Přehledový list připomínek v lokalitě 843 / Vltava I.

List 1/2 1:10 000

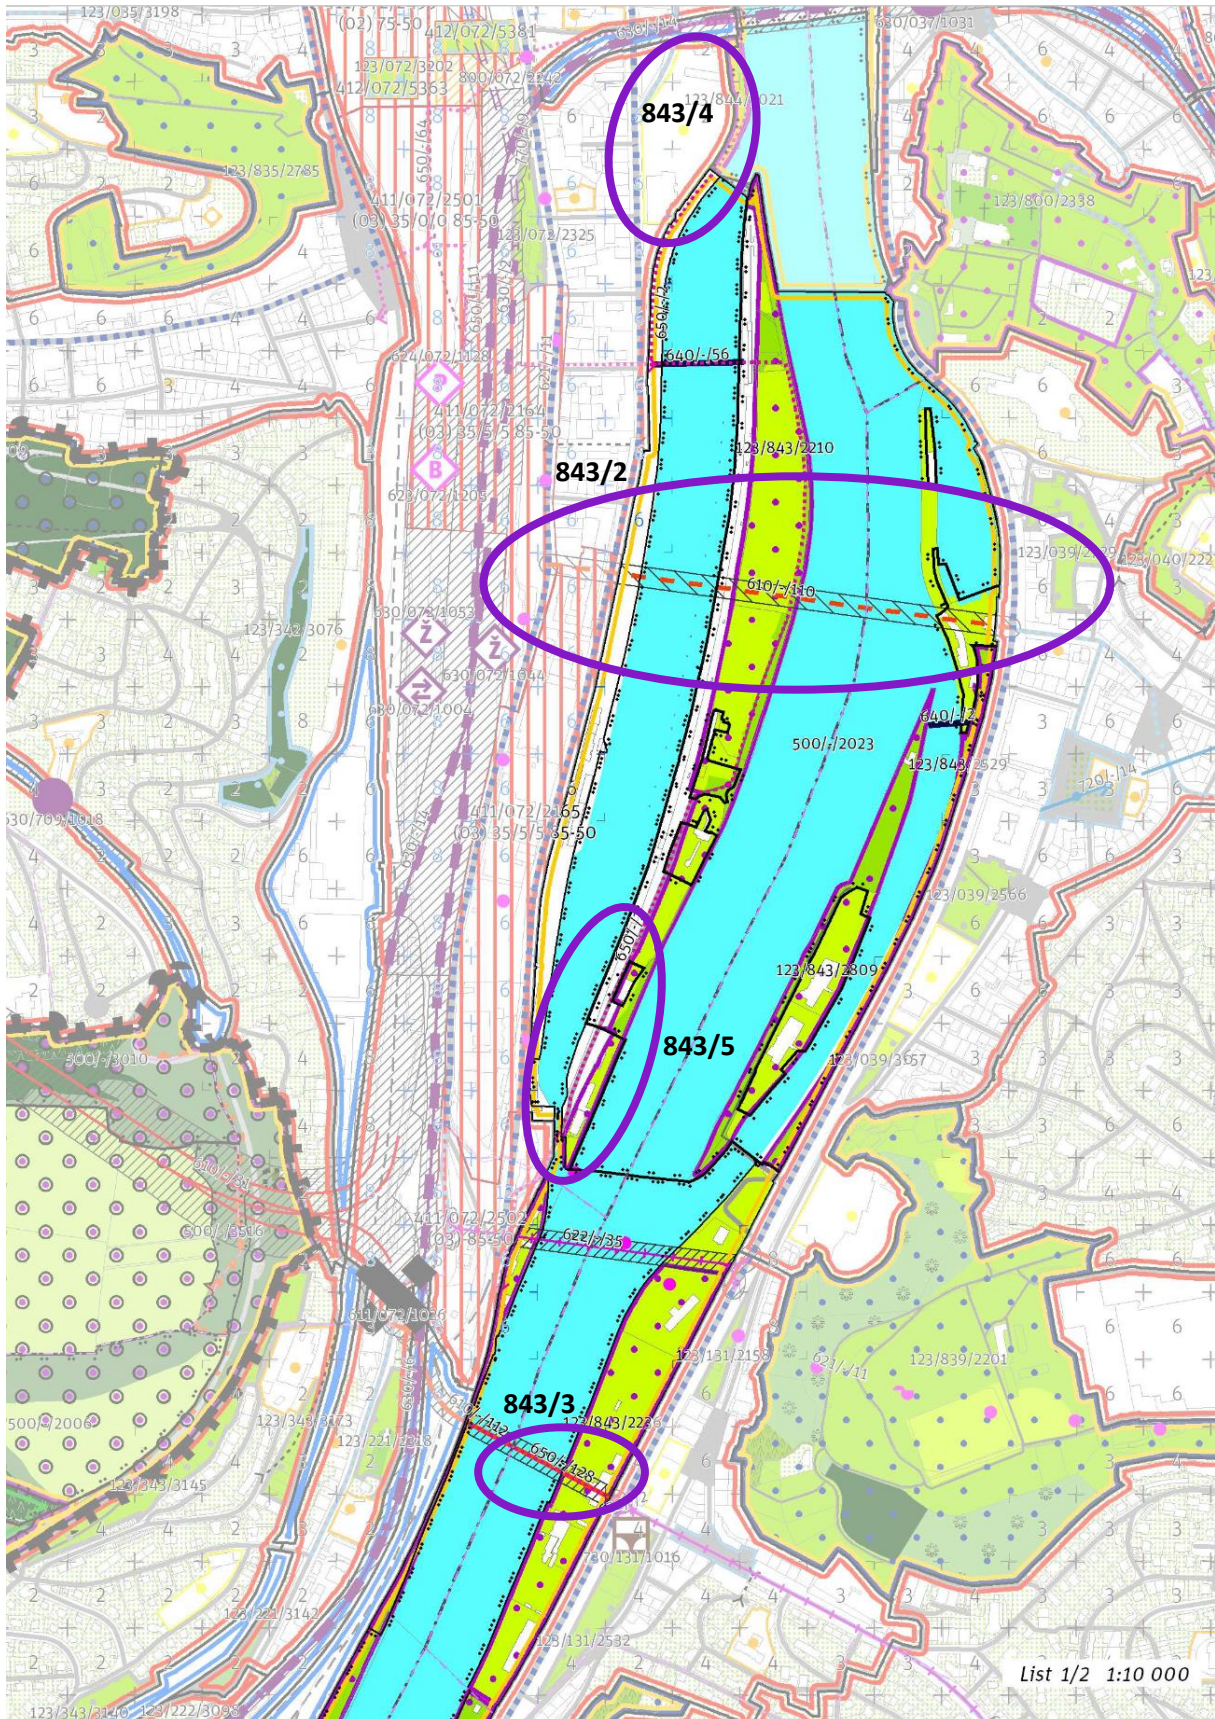
843/1

dtto 714/2

Upravit hranici lokality. Tuto připomínku považuje MČ za zásadní.

Odůvodnění: Přiřazením lokality č. 714/Barrandovský a Zlíchovský most k lokalitě č. 843/Vltava I. a změnit její stabilitu na transformační nestavební blok s rekreačním využitím. Lokalitu č. 714/Barrandovský a Zlíchovský most úplně zrušit a zpřehlednit tak hranice lokalit.

843/2

Vymout z návrhu nového územního plánu územní rezervu pro stavbu č. 610/-/110 - Podolský most. Tuto připomínku považuje MČ za zásadní.

Odůvodnění: V území zcela chybí dopravní napojení mostu na stávající komunikace. Problém realizace mostní stavby spočívá zejména v nutnosti komplikovaného řešení výškového a směrového napojení silničního mostu na stávající povrch komunikací.

843/3

Opravit chybný název mostu u návrhu cyklotrasy 650/-/128. Tuto připomínku považuje MČ za zásadní.

Odůvodnění: V grafické části návrhu MPP je na Zlíchovském mostě navržena cyklotrasa č. 650/-/128 a v textové části lokality je chybně uvedeno, že se jedná o návrh cyklotrasy na Dvoreckém mostě.

843/4

Zohlednit pořizovanou změnu ÚP SÚ HMP v území: Z 3205/14 („Šemíkův břeh“). Tuto připomínku považuje MČ za zásadní.

Odůvodnění: Jedná se o změnu ÚP SÚ HMP pořizovanou se souhlasem MČ Praha 5. MČ má s navrhovatelem změny uzavřené Memorandum o spolupráci v rámci budoucího rozvoje území tzv. „Šemíkův břeh“ (smlouva č. 14/0/OÚR/18 ze dne 3. 10. 2018), jež spočívá ve zkulturnění a zpřístupnění přilehlého nábřeží skrze plánovaný záměr (vybudování cyklostezky, chodníků, veřejného prostranství a veřejné zeleně).

843/5

V jižním cípu ostrova Císařská louka zachovat stávající plochy určené pro rekreační a sportovní využití (loděnice). Tuto připomínku považuje MČ za zásadní.

Odůvodnění: Jižní cíp ostrova Císařská louka tvoří významné zázemí pro rekreaci a provozování vodního sportu.

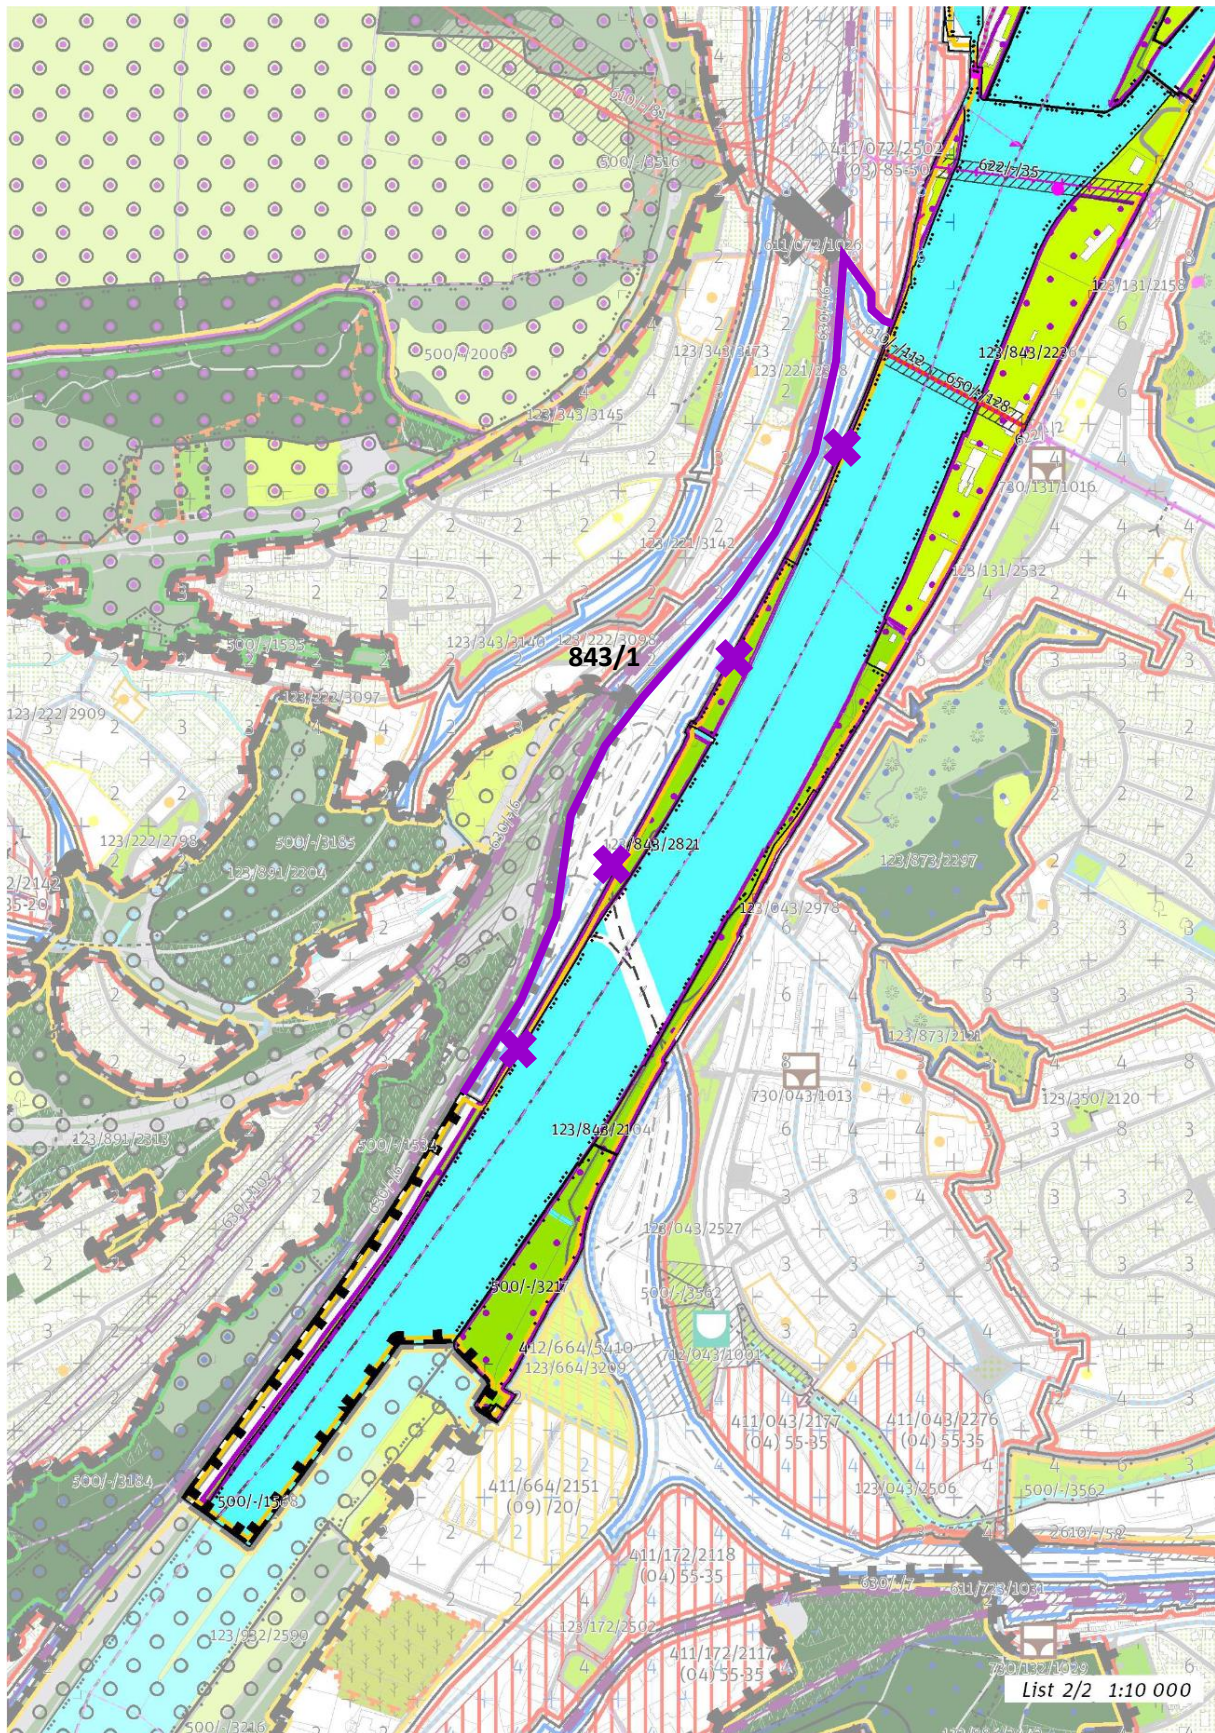
843/6

Požadujeme vytvoření jednoznačných územních podmínek pro ochranu stávajícího Smíchovského přístavu na vymezené vodní cestě. Tuto připomínku považuje MČ za zásadní.

Odůvodnění: Stávající přístavy na vymezené vodní cestě jsou v rámci územního plánu vymezovány bodovou značkou dopravní infrastruktury, a vymezením stabilizované plochy formou stavebních bloků v místě břehové části přístavu. V rámci specifikace cílového charakteru konkrétní lokality územní plán stanovuje příslušnost vymezených stavebních bloků pro budovy a jiné stavby související s provozem přístavu. Stávající přístav je plošnou součástí lokality zastavitelné nestavební se způsobem využití lokality – zastavitelná rekreační.

Za nejednoznačné považujeme vymezení plošného rozsahu přístavu, například příslušnosti stavebních bloků k vymezené funkci přístavu. Podle územního plánu je *bodovou značkou dopravní a technické infrastruktury grafická značka označující konkrétní stavbu infrastruktury, která může být doplněna konkrétní graficky vymezenou plochou; nemá-li bodová značka plochu graficky vymezenou, považuje se za ni plocha kruhu o poloměru 40 m pro stavbu technické infrastruktury nebo plocha kruhu o poloměru 70 m pro stavbu dopravní infrastruktury, vždy se středem ve středu značky; za součást stavby se pro účel územního plánu považují i stavby vedlejší, které mohou být umístěny i mimo vymezenou plochu; bodová značka je vždy doplněna číselným kódem prvku.* V případě stávajících přístavů územní plán plochu přístavu samostatně nevymezuje a vymezená bodová značka pokrývá pouze minimální podíl skutečné plošné výměry přístavu.

Není zřejmé, jaká část stavebních bloků přístavu má mít i nadále plnit funkci přístavu.
